CONSIDERACIONES SOBRE LAS OBRAS
DE REACONDICIONAMIENTO DE LA
ESCOLLERA SUR DEL PUERTO DE QUEQUÉN.

**CONSIDERACIONES SOBRE LAS OBRAS
DE RECONDICIONAMIENTO DE LA ESCOLLERA SUR
DEL PUERTO DE QUEQUEN**

LICITACION 154-0
Expediente 201.412/79

**COMISION DESIGNADA POR
Resolución S.T.Nº 423/93**

Figura Nro. 1

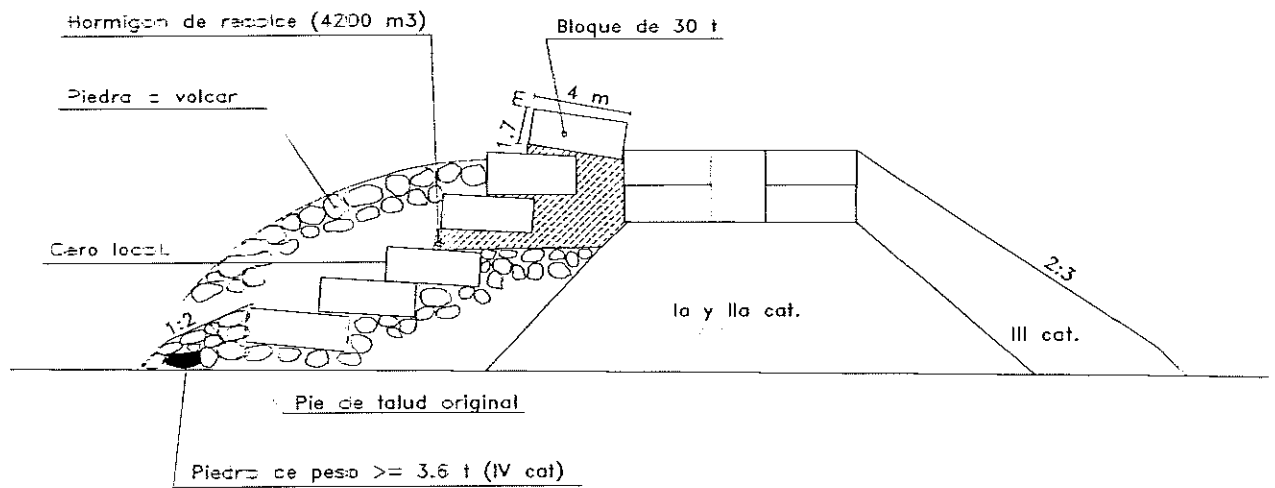
Se concluye que la variante propuesta por la Contratista no es equivalente a la obra indicada en el Pliego; queda claro que se modificó sustancialmente el proyecto original de reacondicionamiento, y que la nueva variante resulta una obra diferente.

La misma Contratista en su nota N° 026 de diciembre de 1981 dijo que "la inclinación del talud podrá ser inicialmente similar a la del Pliego, pero deberá considerarse que durante la ejecución de los trabajos se producirán deslizamientos hasta lograrse el equilibrio en las condiciones de cada sector, por cuanto la acción de las olas varía de acuerdo a la planimetría de la escollera, lo que hace que el talud natural bajo el nivel del agua pueda ser distinto al perfil del Pliego". Dice además que "todas estas condiciones permiten estimar un mayor volumen de piedra con respecto al perfil original, que no estará reflejado en el perfil teórico, pero que deberá preverse como así también considerarse un volumen de pérdida por la acción de los temporales cuando actúen sobre los trabajos en ejecución, es decir cuando todavía no se halla logrado la óptima condición de estabilidad".
